Informe Consolidado de Solicitud de Aclaraciones, Rectificaciones y/o Ampliaciones al Estudio de Impacto Ambiental del Proyecto "Continuidad Operacional Minera El Abra y Desarrollo de Planta Concentradora con Transición Hídrica a Agua Desalada"

Nombre del Titular : Sociedad Contractual Minera El Abra
Nombre del Representante Legal : Claudio Andrés Ibaceta Grove
Dirección : Av Chorrillos 1631, Piso 6, Torre 1

El presente Informe Consolidado de Solicitud de Aclaraciones, Rectificaciones o Ampliaciones al Estudio de Impacto Ambiental (en adelante, "EIA") del proyecto **"Continuidad Operacional Minera El Abra y Desarrollo de Planta Concentradora con Transición Hídrica a Agua Desalada"**, contiene las observaciones generadas en virtud de la revisión del EIA.

ROM I y ROM II

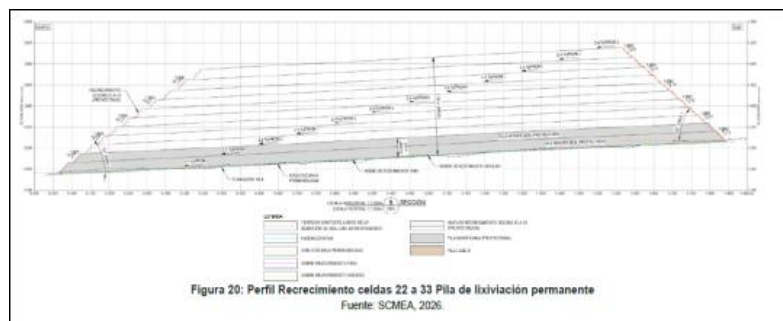
- 5.62. Con relación al Anexo PAS 136 del EIA, en relación con el “sistema de manejo de aguas superficiales del lastre”, se solicita al Titular incorporar el análisis químico del agua recolectada en las piscinas dentro del monitoreo posterior.

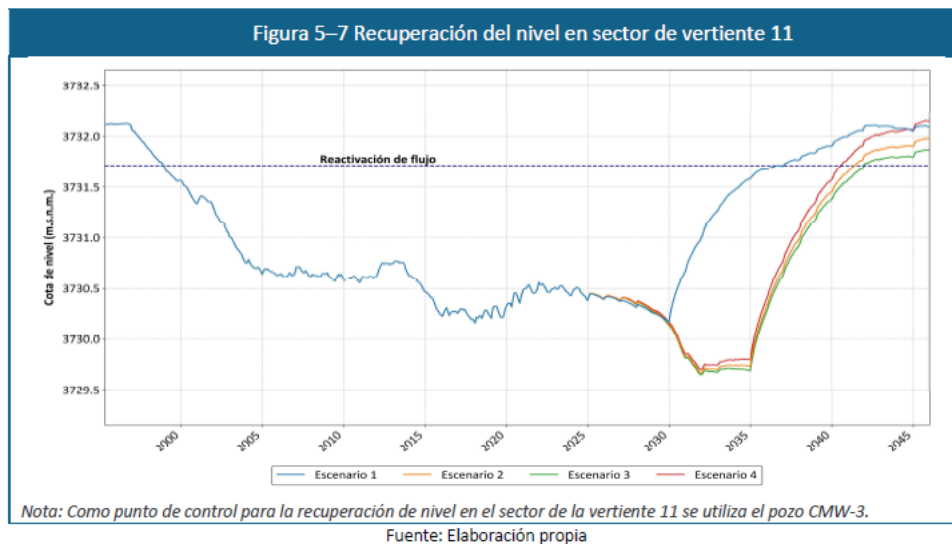
Adicionalmente, se observa que la Figura 5-7 “Recuperación del nivel en sector de Vertiente 11” indica que la reactivación del flujo natural asociado a la recuperación de la vertiente se produciría aproximadamente en el año 2042 para los escenarios evaluados, mientras que la recuperación del sistema ocurriría aproximadamente a finales del año 2036 en ausencia de

los efectos asociados a la continuidad operacional, evidenciándose una postergación del orden de seis años en la recuperación natural del sistema hidrogeológico. En consecuencia, la conclusión de no significancia del impacto parece sustentarse en la mantención de una medida que históricamente fue concebida para mitigar el impacto significativo de la operación sobre la Vertiente 11, más que en la evaluación de los efectos propios de la extensión operacional sobre la recuperación natural de dicho sistema.

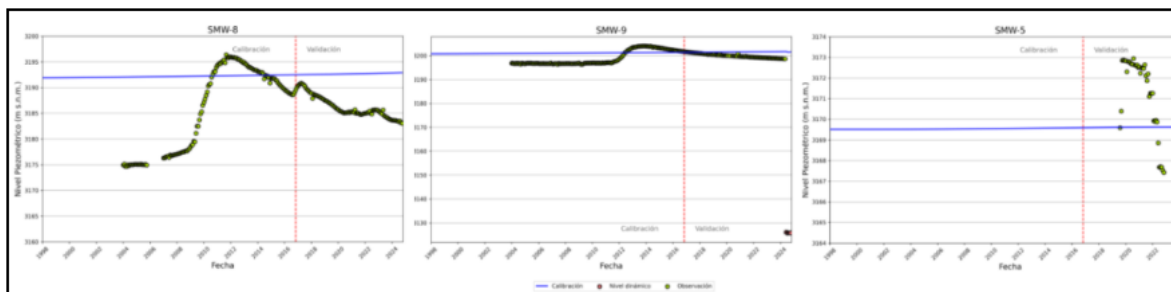
- 7.309. Respecto a la revisión del Anexo 4.2-7 Modelo Numérico de Flujo y Transporte, sector Planta de Lixiviación, en el acápite 3.3 Parámetros hidráulicos calibrados, se menciona que durante la perforación de los pozos PB-10, PB-11 y PB-12, los caudales medidos (1 a 2 l/s) estaban influenciados por la infiltración activa desde la piscina de refino, lo que llevó a asignar una zona de alta permeabilidad en ese sector del modelo. Se solicita justificar técnicamente si esta mayor conductividad es una propiedad intrínseca de la UH-1 o un efecto transitorio de la saturación artificial, además, se solicita explicar cómo afectará la velocidad de la pluma una vez que la fuente se detenga en 2027 y el medio recupere su permeabilidad relativa natural.
